**ENQUETE PUBLIQUE**

**PROJET DE PLAN LOCAL D'URBANISME  
ET  
MISE EN PLACE DU PERIMETRE DELIMITE DES  
ABORDS DES MONUMENTS HISTORIQUES DES  
MOULINS  
SUR LA COMMUNE DE REGUSSE**

**RAPPORT D'ENQUETE**

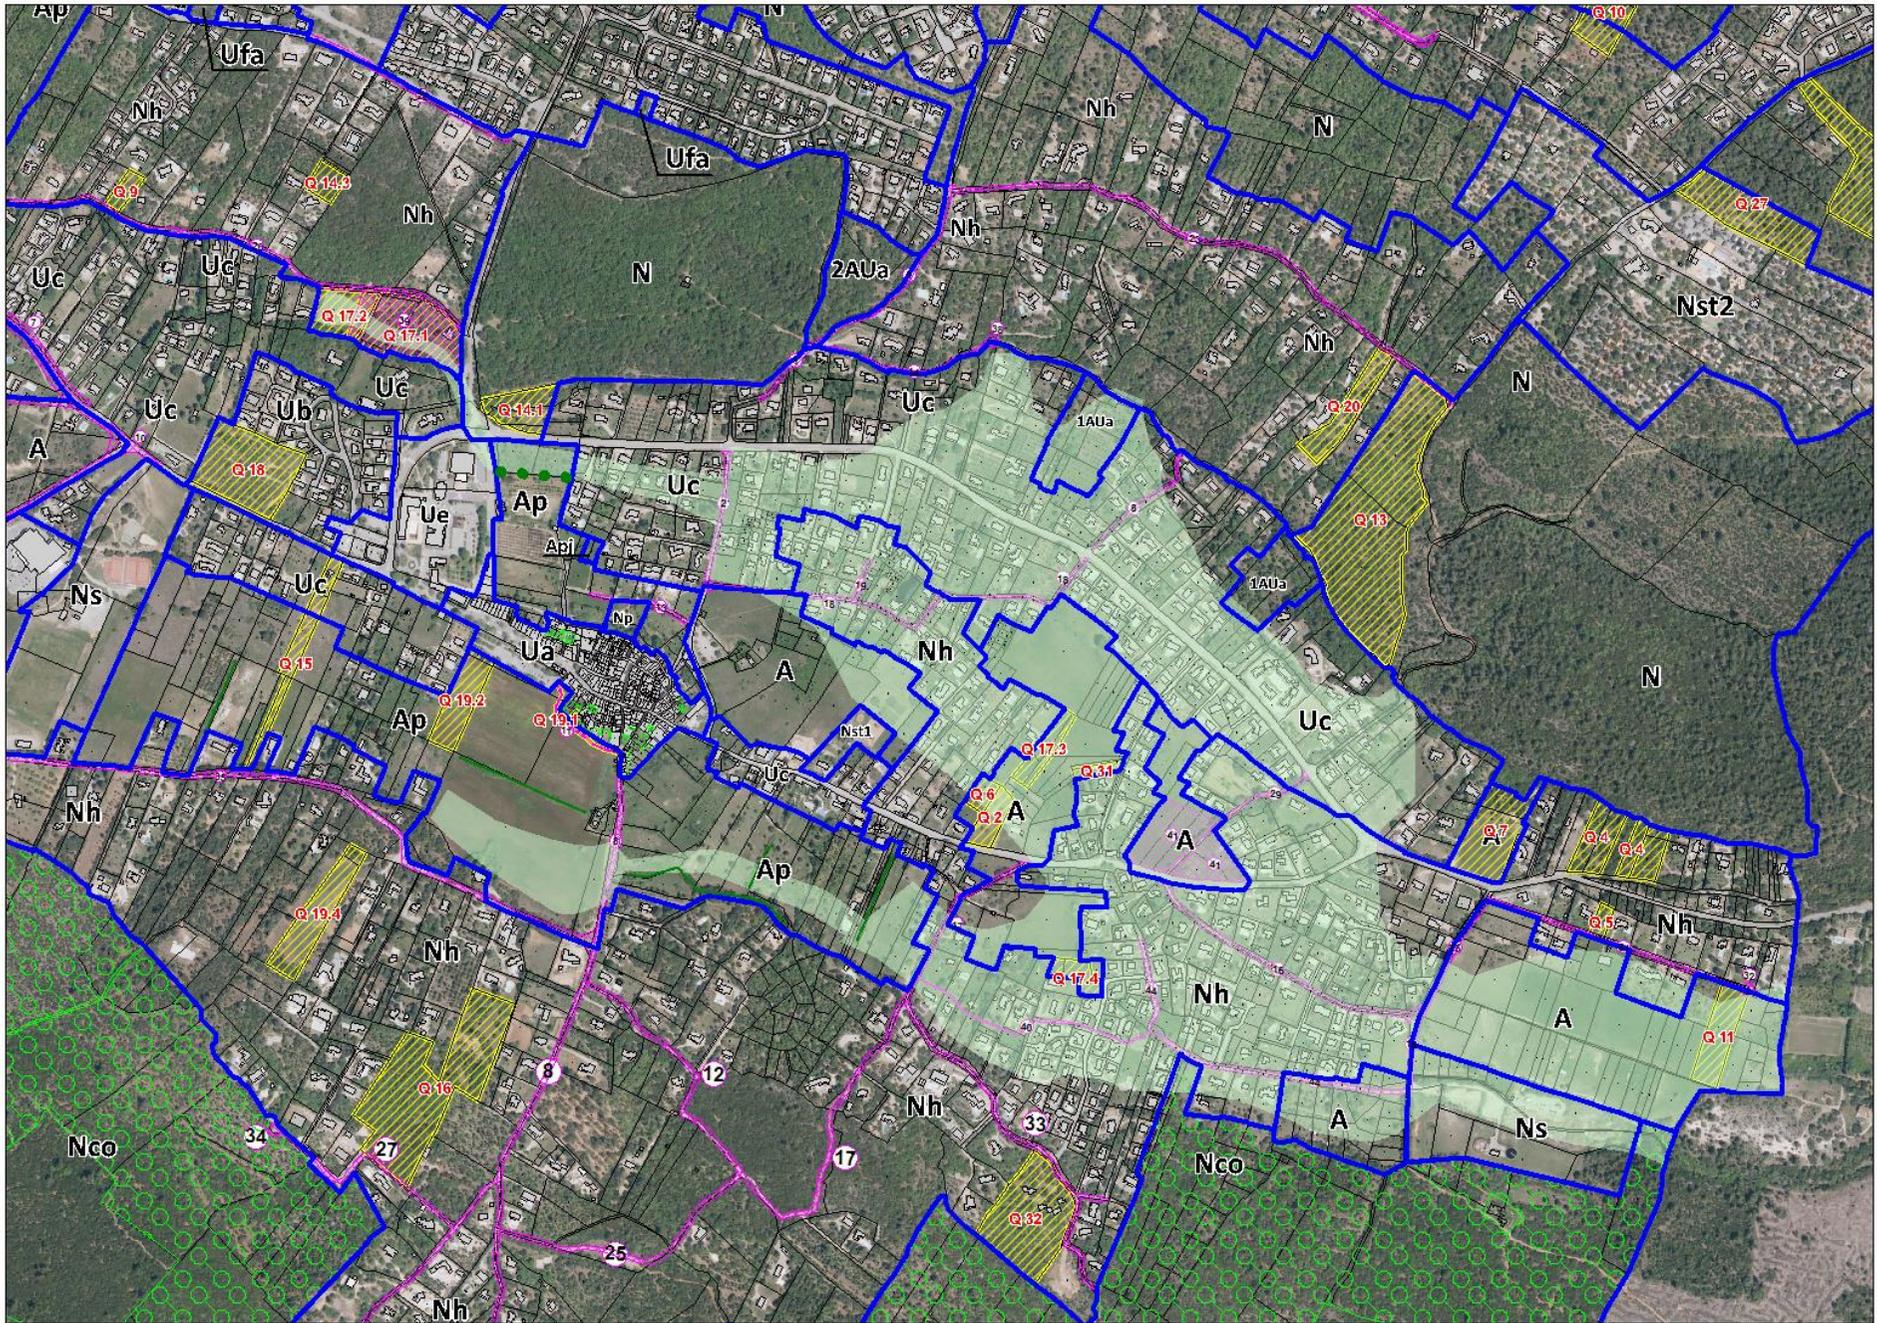
M. et Mme ASTY sont venus se renseigner sur un projet de construction en zone Uc à proximité du rond-point des écoles.

Nous prenons acte de cette demande de renseignement.
